**can-am****WARRANTY**  
CAMPAIGN**ROADSTER**  
**WARRANTY**  
Bulletin**ВНИМАНИЕ:** Уведомить владельцев техники о кампании, провести доработку соответствующих единиц.Кампания по.: **2013-0006**  
**2013-0007**  
**2013-0008**

Предмет: Шарнирные тяги стабилизатора поперечной устойчивости

No. **2013-6****РЕВИЗИЯ 1**  
**15 июля 2013**

**ДЕТАЛЬ С НАРИСОВАННОЙ ТОЧКОЙ – НЕ ТРЕБУЕТ ЗАМЕНЫ**

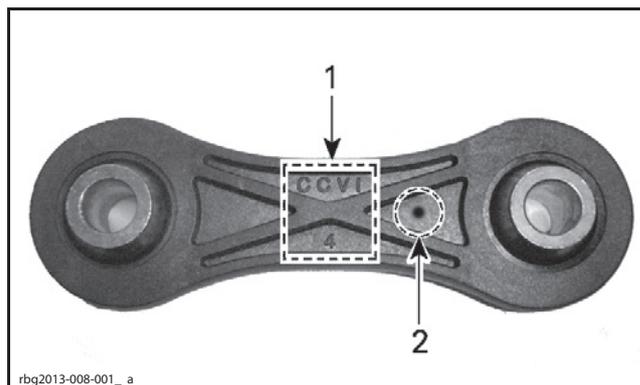
Некоторые единицы техники были укомплектованы шарнирными тягами стабилизатора поперечной устойчивости, которые не соответствуют техническим требованиям.

Демонтируйте шарнирную тягу. Выполните её осмотр на соответствие контрольным номерам.

Если в контрольном номере указана цифра «4», как **ССVI 4 БЕЗ** нарисованной точки.

Если на шарнирной тяге указан контрольный номер 4, **при этом нарисована точка**, или на шарнирной тяге указан номер 1, 2 или 3.

1. Контрольный номер
2. Нарисованная точка
